99742503  
asgeir.vagnildhaug@statnett.no  
Vår ref: 2023/784 - 38  
Deres ref: 2020016710

**420 kV Skaidi-Lebesby – Søknad om konsesjon for planjusteringer i Stabbursdalen og for Lebesby transformatorstasjon**

Figur 1: Kartutsnitt som viser vurdert konsesjonsgitt, vurdert og nå omsøkt justering av kabeltrase over "Kunsavárri" sør i Stabbursdalen

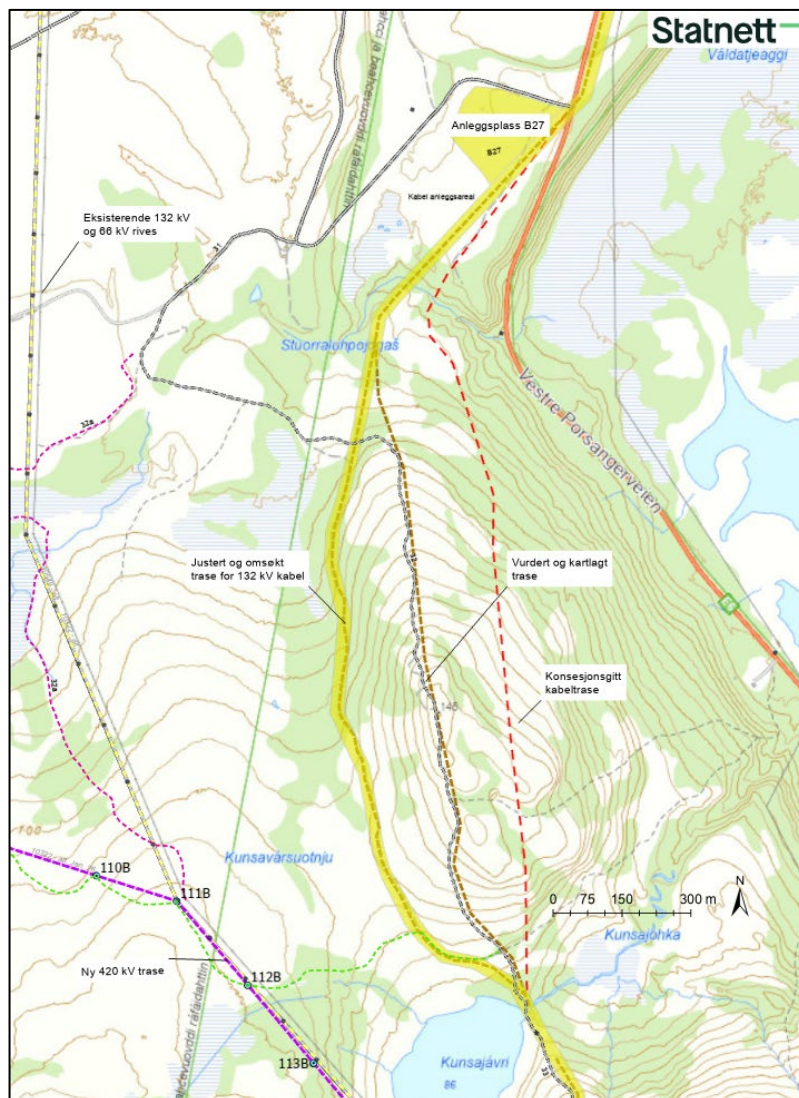
Statnett har i møte med Njeaiddan siida i Reinbeitedistrikt 16 fått innspill på at det er ønskelig at kabeltraseen følger eksisterende barmarksløype til Kunsavárri i stedet for slik den nå er forutsatt, på østsiden langs fjellsiden opp mot toppen.

Innspillet kom fra siidaen på grunn av at Statnett nevnte behovet for anleggsvei langs kabelgrøften i byggefasen, og at det ville være behov for å ha en mulighet for tilkomst langs kabeltraseen også i en driftsfase. Statnett vil legge tilbake stedegen toppjord/vekstmasser og legge til rette for naturlig revegetering, men det forutsettes at det vil kunne være farbart langs kabeltraseen med terrengkjøretøy. For å redusere risiko for at det ble etablert en ny tilkomst til Kunsavárri/Njeaiddan mener reindriften at det er bedre å legge traseen langs eksisterende kjøretrasé.

Statnett har sett på justering av kabeltraseen både langs barmarksløypen som går tvers over Kunsavárri og langs en barmarksløype som går på vestsiden av Kunsavárri, og har kommet fram til at det blir en bedre høydeprofil og muligheter for revegetering langs vestsiden av toppen. Da det ble gjennomført kartlegging av naturmangfold/naturtyper sommeren 2025 ble det forutsatt en justering langs barmarksløypen som går over toppen av Kunsavárri, se kartet i figur 1. Det er derfor behov for å gjøre en ny kartlegging av den vestre barmarksløypen opp mot Kunsavárri/Kunsajávri, noe som planlegges gjennomført sommeren 2026. Ved funn av eventuelle sjeldne/hensynskrevende arter vil vi kunne tilpasse traseen innenfor et belte på 50 meter, eventuelt gjennomføre andre tiltak for å ivareta eventuelle forekomster.

*Figur 3: 3D utsnitt som viser ny 420 kV ledning der denne krysser 132 kV ledningen og går i ny føring sørover mot Ekornbakken.*

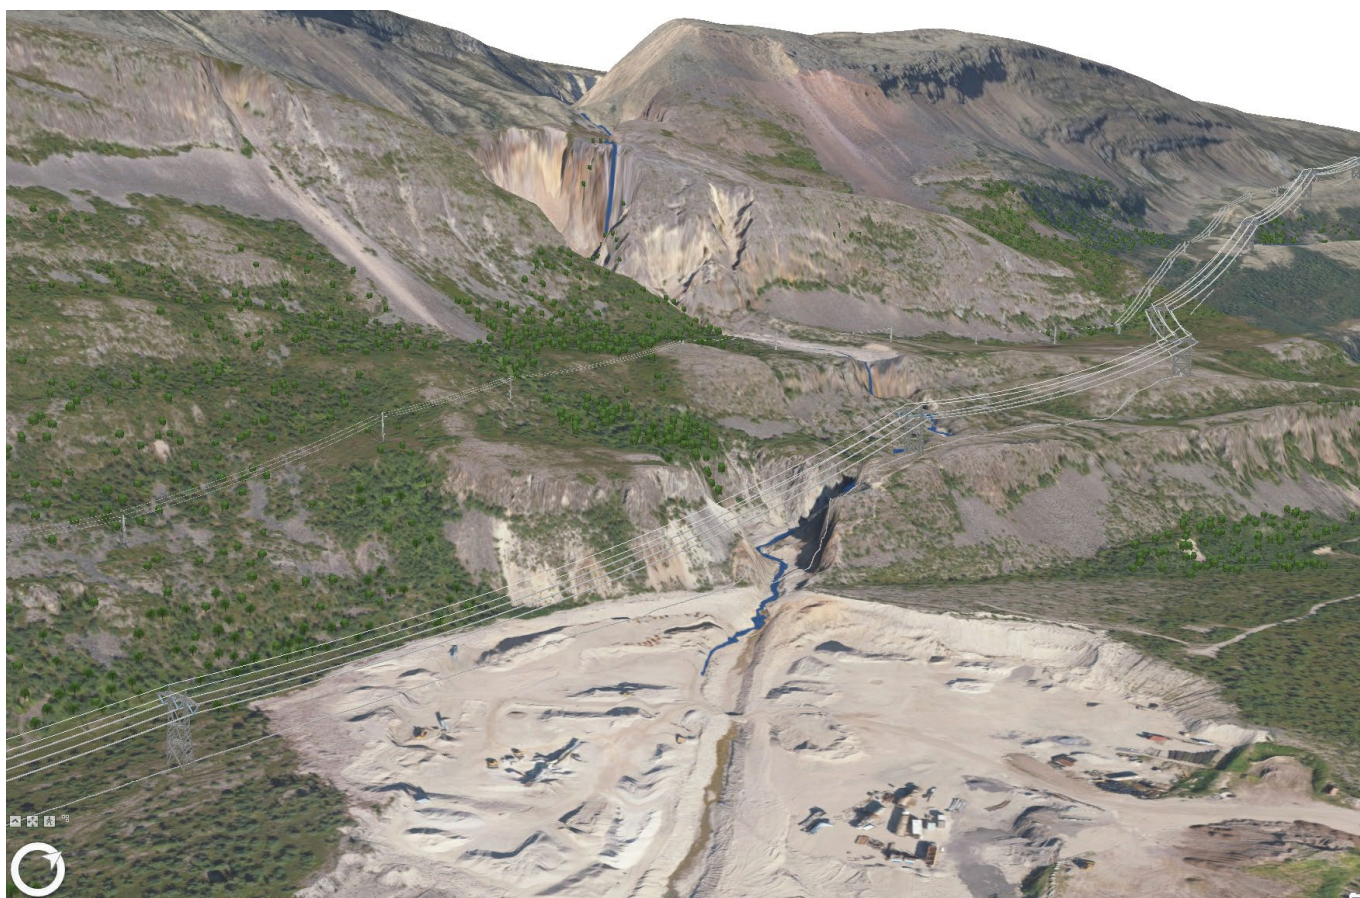
Som det følger av den endelige konsesjonen skal det vurderes traséjusteringer i Lakselvdalen ved at 420 kV ledningen krysser eksisterende 132 kV ledning lenger mot nord enn det som er planlagt ved Gjøkenes/Ekornbakken i dag. Dette vil redusere landskapsvirkninger langs Lakselva. Energidepartementet legger til grunn at traséjusteringene kan vurderes og

Statnett har i hovedsak vurdert forholdet til skredfare ved å justere traseén på motsatt side av eksisterende ledning på denne strekningen, og har fått vurderinger fra Norges Geotekniske Institutt som viser at dette ikke er en problemstilling. Nord for dette området er det imidlertid flere strekninger som er utsatt for steinsprang, som gjør at ny 420 kV må gå på østsiden av dagens ledning. Det er videre en fordel at vi fikk justert spesielt ett mastepunkt vekk fra et noe utsatt område i nærheten av Lakselva.

*Figur 6: 3D skisse av stasjonen som viser areal for masseuttak til høyre i bildet (karthenvisning R6) og område for permanent masselager til venstre i bildet (D3). Figuren viser ikke innføring av eksisterende ledning*

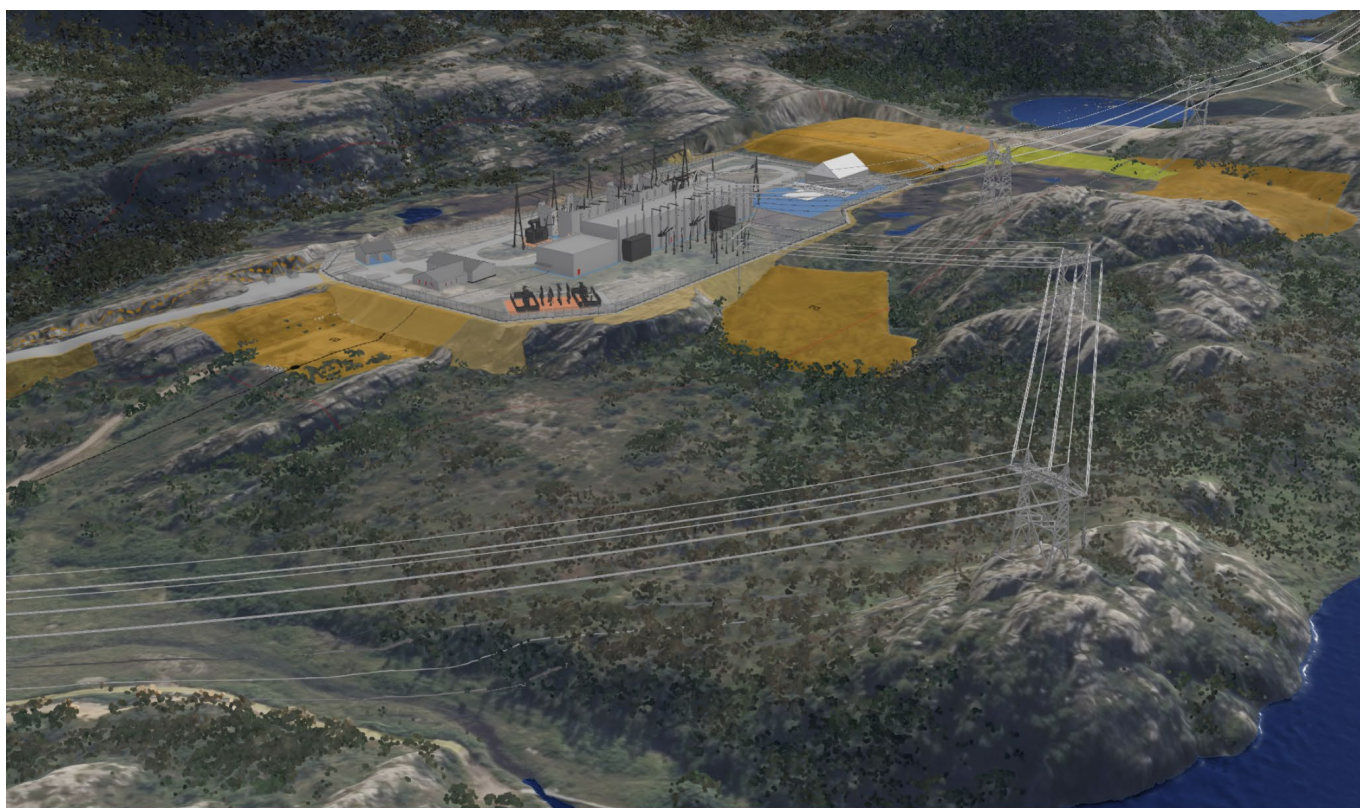
Statnett søker også om arealer til permanente masselager vest og nord for stasjonen og områder for masseuttak sør for stasjonen. Det er per i dag beregnet et masseoverskudd på om lag 25 000 m<sup>3</sup> av masser som må deponeres. Deler av disse massene kan trolig benyttes til terrengtilpasning av området som planlegges for masseuttak, imens andre deler igjen kan benyttes for terrengtilpasning av fyllinger langs adkomstveg og stasjonsfylling. Statnett søker om tre arealer for permanent masselager for stasjonen, hvorav de nordligste områdene vil måtte sjekkes med hensyn på grunnforhold før det eventuelt lagres masser der. Sånn sett vil disse arealene være alternativer til masselager i påvente av at man får den endelige oversikten over stabiliteten i området.

For sprengstein er det et underskudd ifølge de foreløpige estimatene vi har gjort, og det er derfor forutsatt at det vil tas ut steinmasser fra fjell i søndre del av stasjonsområdet/sør for stasjonsområdet. Her vil det også være godt egnet for å etablere en rigg- og lagerplass for byggingen av stasjonen. Det planlegges å ta ut et volum på inntil 73 000 m<sup>3</sup> i denne delen av stasjonsområdet som vil kunne benyttes til byggingen av stasjonen og adkomstvegen. Dette innebærer at det blir en skjæring på 5-7 meter høyde i sør. Se skisse av området i 3D visualiseringen i figuren under.

Figur 9: Bilde av armeringsspiral benyttet ved klemme på faseline

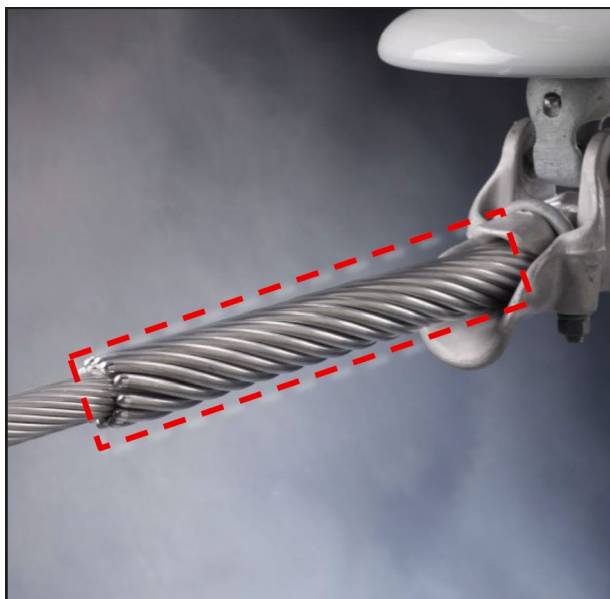
Statnett har en løsning som allerede er kvalifisert for bruk på 420 kV faseline. Dette er "armeringsspiraler", og består av aluminium som tvinnes på faseline for å beskytte faseline mot slitasje der denne er koblet til klemmer (se figur 9). I tillegg er dette brukt til å reparere lineskader. Som fugleavviser vil disse armeringsspiralene føre til at tykkelsen på linene blir større, og dette vil gjøre linene noe mer synlig. Diameter på duplex athabaska er 3,8 cm. Med armeringsspiraler vil tykkelsen på linene ha en diameter på 5,7 cm. Statnett legger opp til at disse monteres med en lengde på ca. 1-1,5 meter for hver 10 meter på den ytterste faselinen på begge sider av ledningen i området fra og med Stabburselva og sørover, og at disse blir montert med forskjøvede markeringer slik at det i praksis blir en armeringsspiral hver 5 meter. For nordsiden av Stabburselva forutsetter vi armeringsspiraler på den østre faselinen med intervall på ti meter.
